# 原子力事業者防災業務計画 (案)

## 新旧対照表

原子燃料工業株式会社  
東海事業所

東海事業所原子力事業者防災業務計画の変更

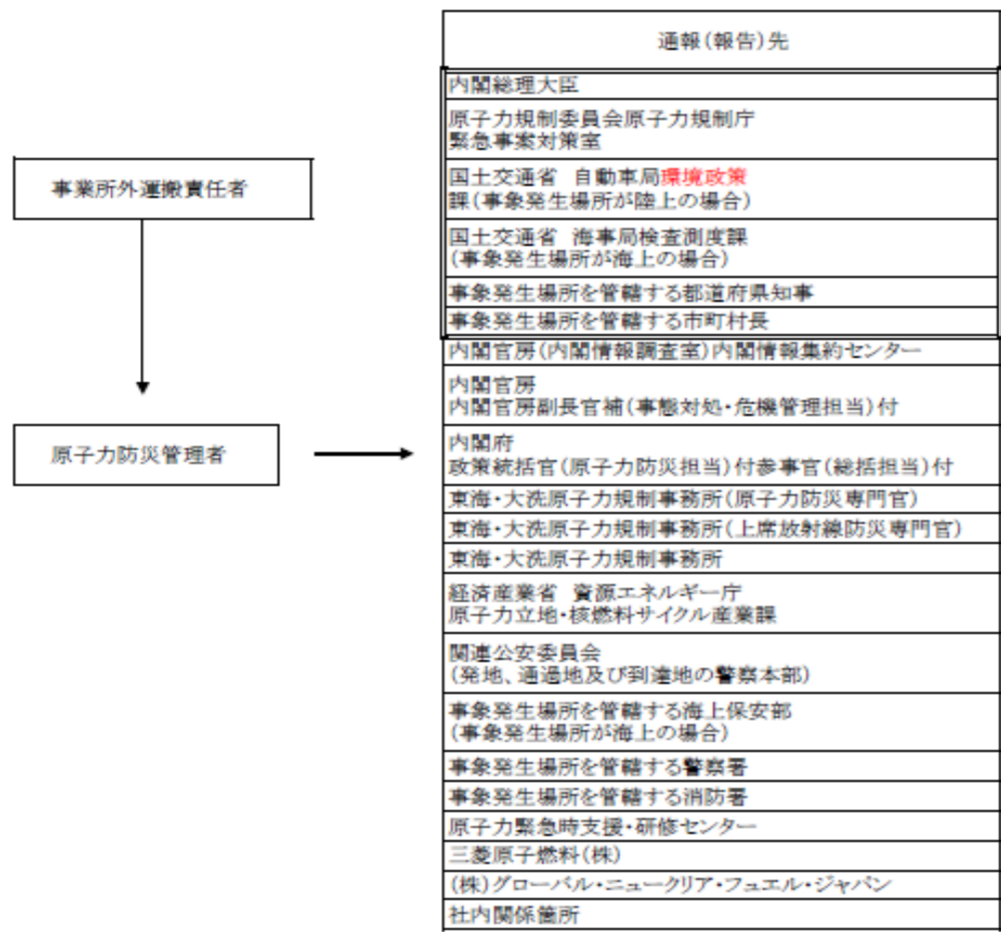
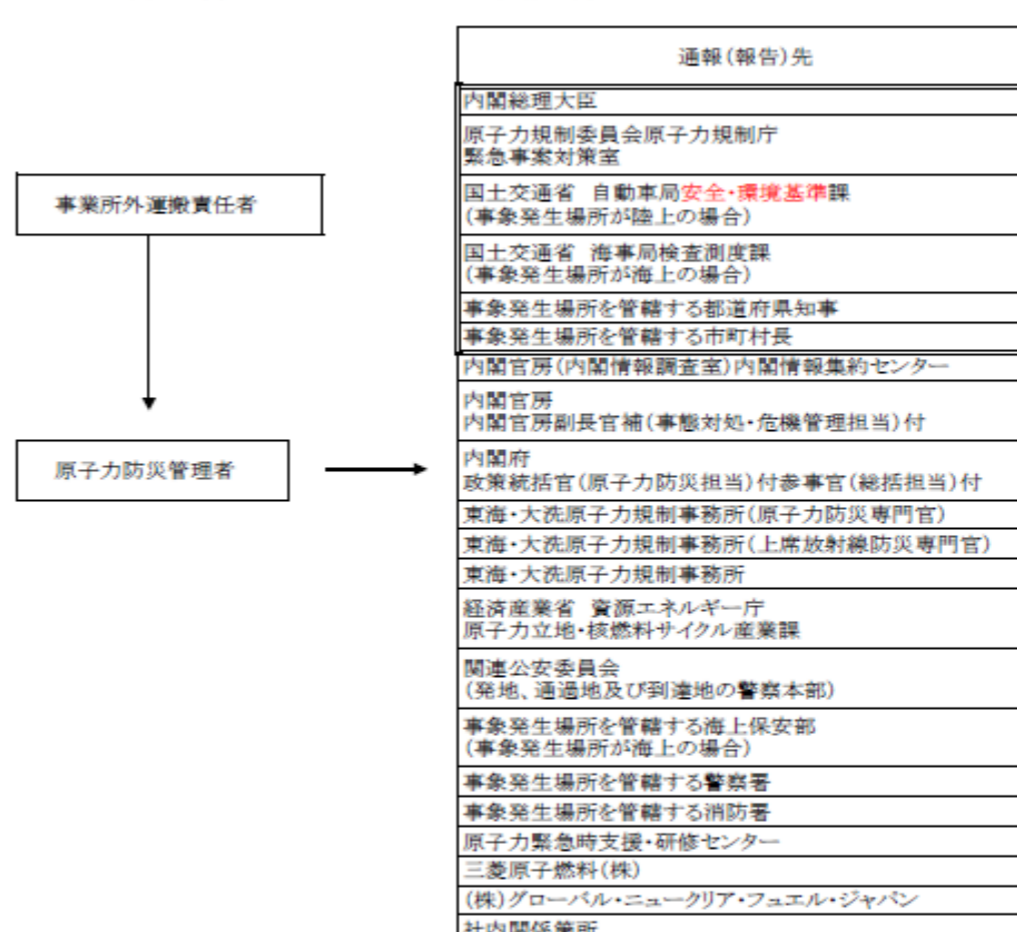
変更箇所		変更前						変更後						変更理由等			
別表第8 原子力防災資機 材(2/2)	別表第8 原子力防災資機材(2/2)	分類	法令による名称	具体的名称	数量	保管(配備)場所	点検内容	点検頻度	分類	法令による名称	具体的名称	数量	保管(配備)場所	点検内容	点検頻度	被ばく者の輸送のために使用可能な車両の車両管理方法の最適化及び車両の有効活用のため定位置を変更	
		計測器等(つづき)	空間放射線積算線量計	熱ルミネセンス線量計 同上リーダ	10個	安全管理棟2F	外観・員数・機能	1回/年	計測器等(つづき)	空間放射線積算線量計	熱ルミネセンス線量計 同上リーダ	10個	安全管理棟2F	外観・員数・機能	1回/年		
			表面の放射性物質の密度を測定することが可能な可搬式測定器	汚染密度測定用α線サーベイメータ	1台	安全管理棟2F	外観・員数・機能	1回/年		表面の放射性物質の密度を測定することが可能な可搬式測定器	汚染密度測定用α線サーベイメータ	1台	安全管理棟2F	外観・員数・機能	1回/年		
			可搬式ダスト測定関連機器	(1)サンブラ	4台	安全管理棟2F	外観・員数・機能	1回/年		可搬式ダスト測定関連機器	(1)サンブラ	4台	安全管理棟2F	外観・員数・機能	1回/年
